COMPTE-RENDU DE RÉUNION « RUE DECHANTELOUP »

Mercredi 9 décembre 2021 à 20h00
Espace Julien-Green

2. PRÉSENTATION DE L'ÉVOLUTION DU PROJET PAR KAUFMAN & BROAD ET SON ARCHITECTE

Tableau récapitulatif sur les évolutions du projet :

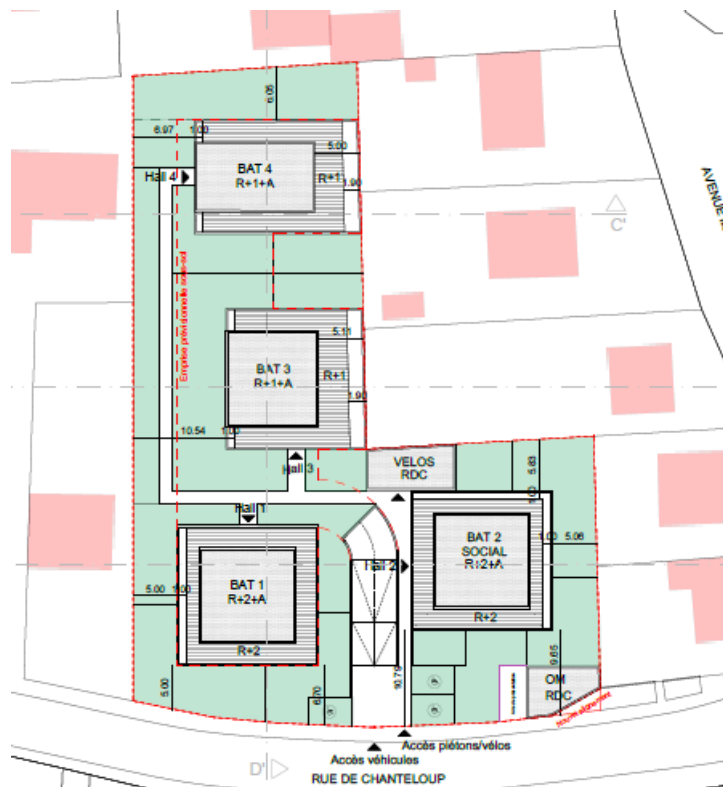
Le projet a été retravaillé suite à la dernière réunion publique et les principales évolutions sont les suivantes :

- Passage de 36 à 38 logements dont 14 logements sociaux :
 - o Proposition de scinder 2 logements dans le bâtiment social afin d'avoir davantage de petites typologies
- Modification des attiques pour les 2 bâtiments situés à l'arrière de la parcelle :

- Cette proposition permet d'éviter d'avoir des terrasses au dernier niveau sur une des façades pour les riverains situés du côté de cette façade

- Nombre de places de stationnement en sous-sol passant de 50 à 48, avec 3 places extérieures :
 - Le sous-sol n'est pas finalisé et est toujours en cours de travail, le nombre de places respectera le PLUI, soit 2 places de parking par logement en accession et 1 place de parking par logement
- Modification du local OM :
 - Proposition de réduire / rogner le local OM afin d'agrandir le trottoir au droit de ce trottoir

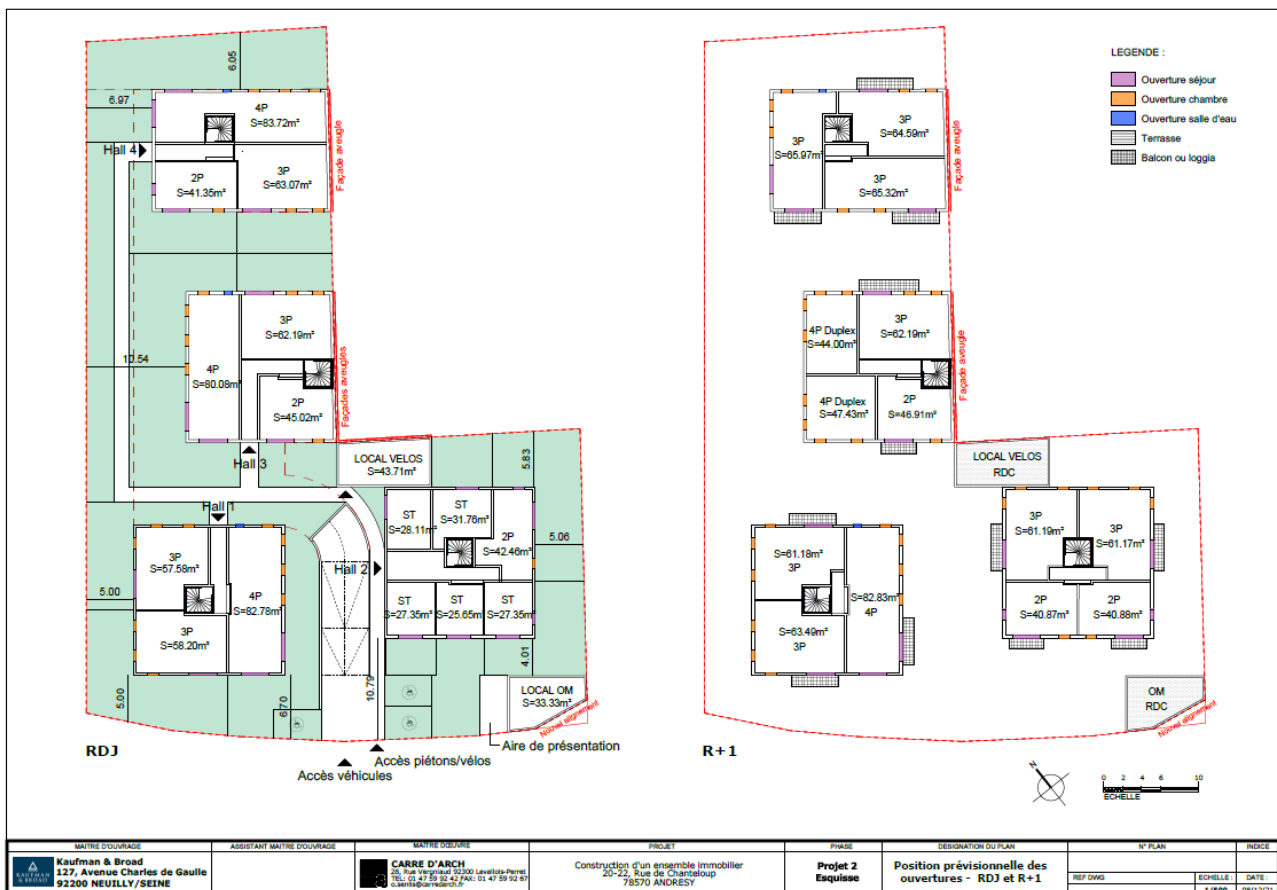
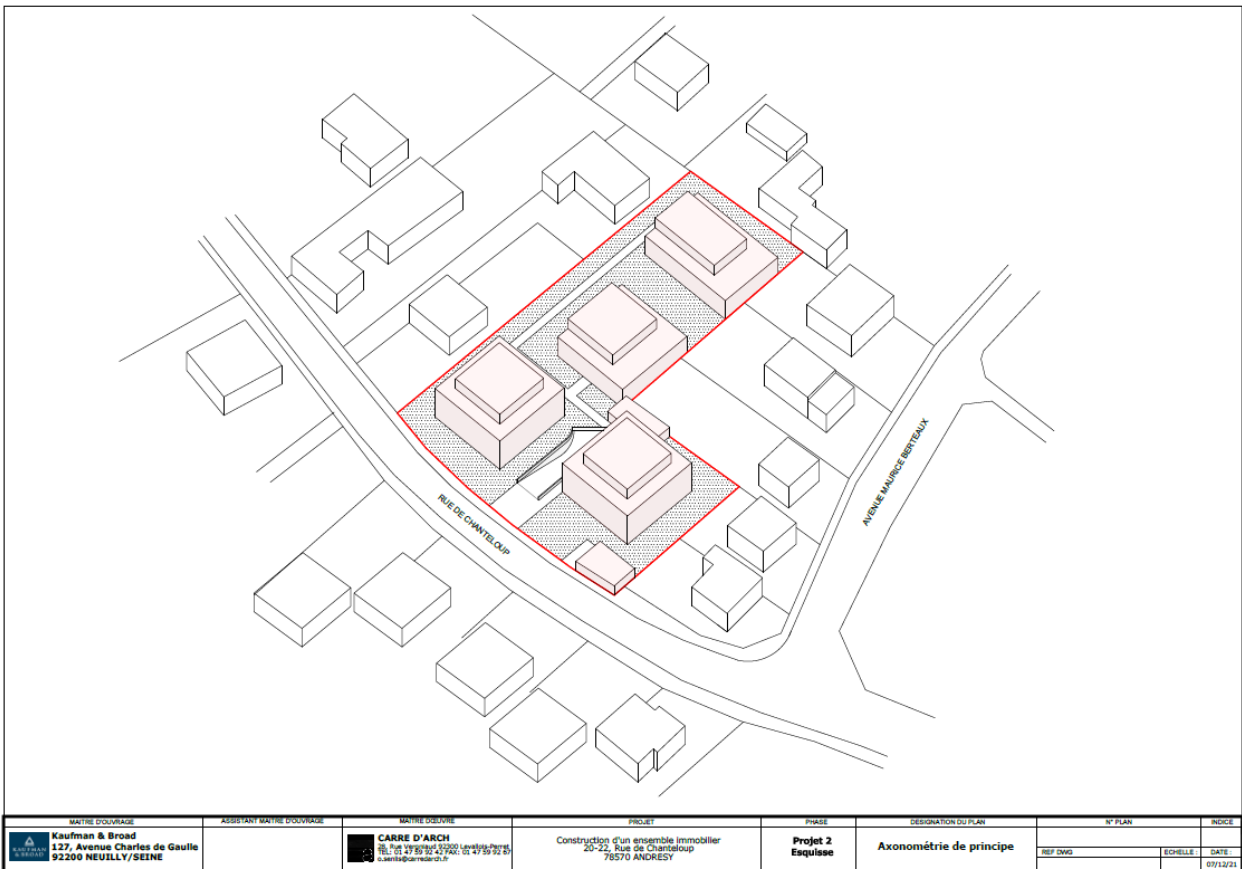
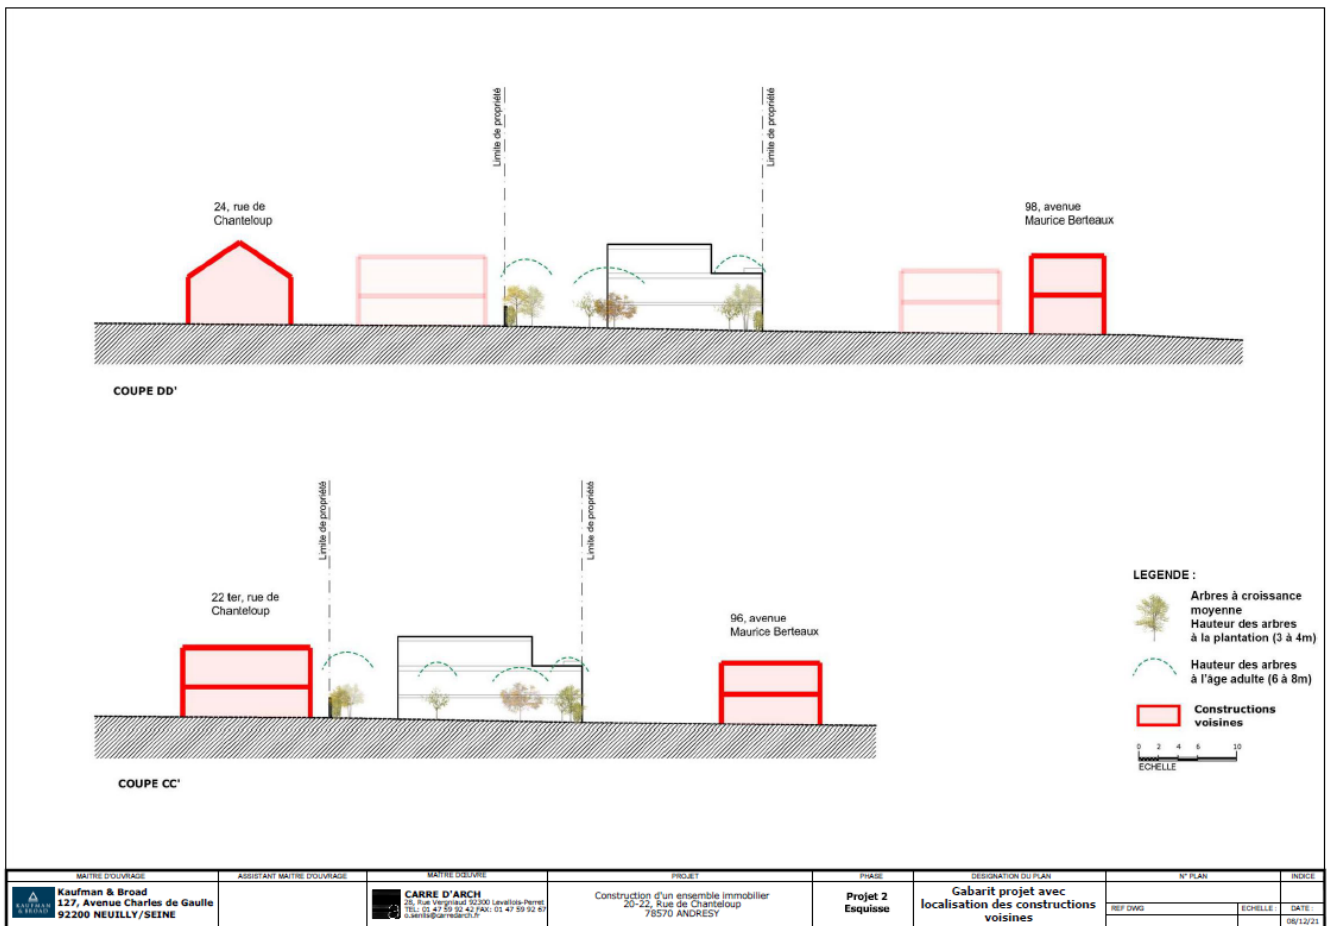
- L'architecte a proposé des implantations d'ouvertures afin d'avoir le maximum de chambres et salles de bain au droit des mitoyens, les riverains ont confirmé qu'ils préféreraient effectivement avoir des chambres ou salles de bains donnant sur leurs jardins, dans la mesure du possible. Etant précisé que ces propositions pourront être amenées à évoluer (notamment, l'intérieur des appartements n'ont pas encore été dessinés).

- Demande d'avoir un mur de 2 mètres lorsqu'il n'y a pas de pignon et d'avoir des brises vues au dernier niveau au droit de leurs parcelles
- Pour la parcelle du 98 avenue Maurice : demande d'essayer de modifier les ouvertures pour avoir seulement des chambres et des salles de bain donnant directement sur leur jardin ;
- Riverain du 92 avenue Maurice :
 - Demande d'avoir des arbres persistants au Nord du bâtiment 4, des jardinières au niveau de l'attique, un mur de 1,80 ou 2 mètres de haut avec une haie devant.

Etant précisé que ces plans sont des propositions de l'architecte à date et que des choses pourront évoluer lors de la préparation du permis de construire, pour des raisons techniques notamment.
